**AVIS RELATIF À LA PROTECTION
CONTRE LES EVENTUELS EFFETS NOCIFS ET NUISANCES
PROVOQUÉS PAR LES RAYONNEMENTS NON IONISANTS
GÉNÉRÉS PAR DES ANTENNES ÉMETTRICES STATIONNAIRES**

Commune : CHARLEROI - Exploitant : ORANGE

Référence exploitant : 188C1_3/30090C1_1/40090C1_1/50090C1_1

Rapport n° 880 / 2025

Figure 1 : Vue en plan des lieux de séjour et des points de contrôle

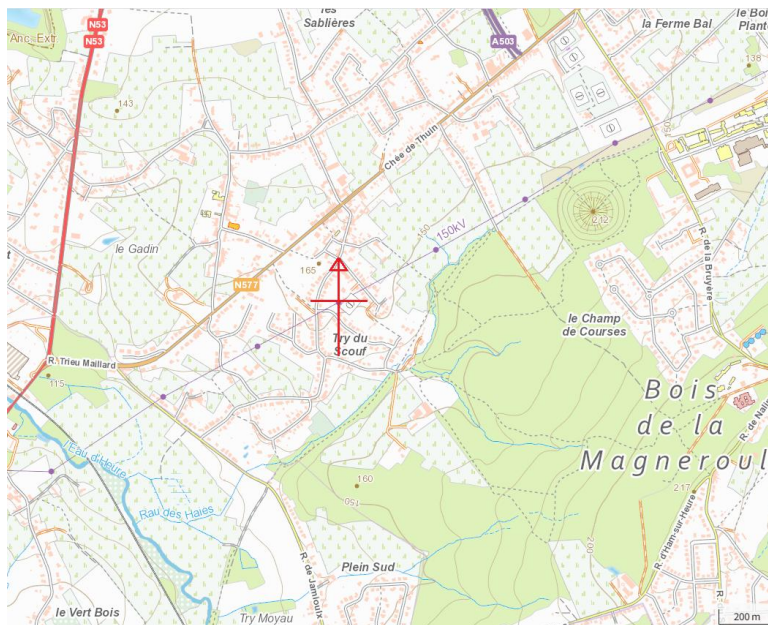
- le numéro du point de contrôle repris sur un des plans de la figure 1;
- le numéro du LS dans lequel se trouve le point de contrôle de la 1^{ère} colonne ;
- l'atténuation d'obstacle prise en compte pour le calcul de l'indice d'exposition dans le LS ;
- le résultat du calcul de l'indice d'exposition.

N° point de contrôle	LS	Atténuation (dB)	Indice d'exposition relatif à la limite par installation IE_i
22	LS22	3,0	0,691
24	LS24	3,0	0,399
26	LS26	3,0	0,304
19	LS19	3,0	0,258
18	LS18	3,0	0,245
20	LS20	3,0	0,226
4	LS4	3,0	0,177
23	LS23	3,0	0,170
21	LS21	3,0	0,164
25	LS25	3,0	0,128
8	LS8	0,0	0,053
16	LS16	3,0	0,045
9	LS9	0,0	0,044
1	LS1	3,0	0,044
15	LS15	3,0	0,042
6	LS6	3,0	0,039
7	LS7	3,0	0,037
17	LS17	3,0	0,036
13	LS13	0,0	0,029
14	LS14	0,0	0,026
5	LS5	3,0	0,024
3	LS3	3,0	0,023
2	LS2	3,0	0,022
12	LS12	0,0	0,021
11	LS11	0,0	0,011
10	LS10	0,0	0,002

En ce qui concerne les antennes de l'installation mentionnées dans le tableau 1, la distance maximale à laquelle la limite pourrait être atteinte, à l'extérieur, est égale à 90,3 m. S'il n'y a pas de LS à une distance inférieure, les antennes respectent forcément la limite d'immission.

Dans le cas des LS situés à l'intérieur des bâtiments, une atténuation d'obstacle est prise en compte et il en résulte que la distance maximale à laquelle la limite pourrait être atteinte se réduit à 64,5 m.

Figure 2 : Vue en plan des installations d'antennes dans un rayon de 300 mètres autour de l'installation faisant l'objet de la demande d'avis

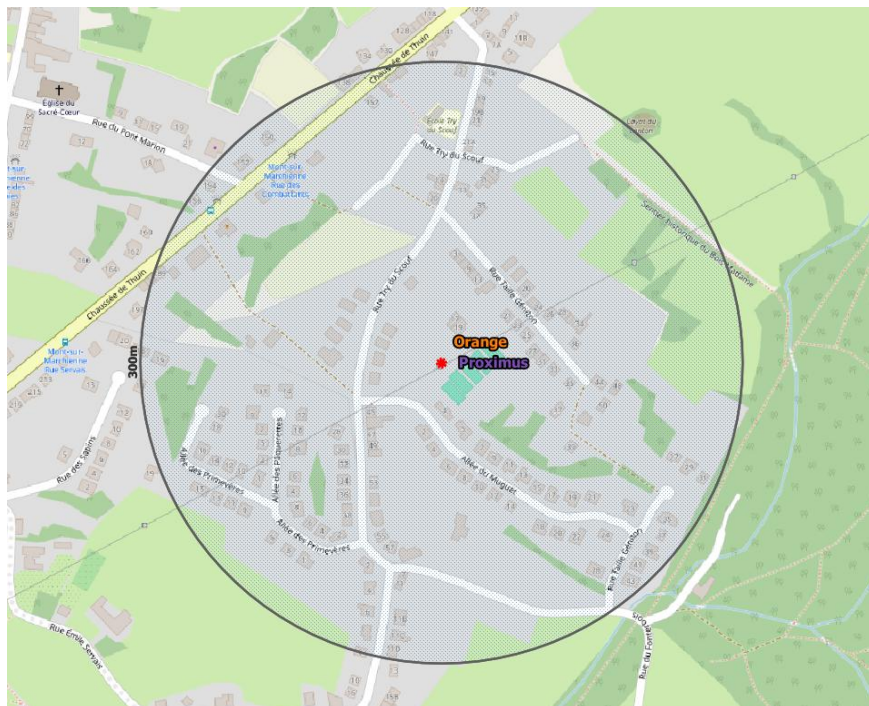
Le plan en projection verticale de la figure 2 indique la localisation des installations d'antennes émettrices stationnaires visées par le décret et situées dans un rayon de 300 mètres autour de l'installation référencée dans le paragraphe 2 et localisée au centre du cercle. Les données de localisation de ces antennes et les avis correspondant sont accessibles via le cadastre en ligne des antennes émettrices stationnaires⁸. Les installations prises en compte dans l'évaluation du respect de la limite cumulative sont les installations d'antennes émettrices déclarées en service par l'exploitant à la date du présent avis, à l'exception de l'installation référencée dans le paragraphe 2 et éventuellement d'autres installations ayant fait l'objet d'une demande d'avis à la même date et qui sont situées à l'intérieur de la zone de 300 mètres de rayon.

Compte tenu des considérations ci-dessus, il apparaît que l'intensité du rayonnement électromagnétique généré, dans les lieux de séjour situés dans un rayon de 300 mètres autour de l'installation référencée dans le paragraphe 2, par l'ensemble des antennes émettrices stationnaires de l'ensemble des exploitants du même site d'antennes émettrices stationnaires respecte la limite fixée à l'article 4, § 2 du décret.
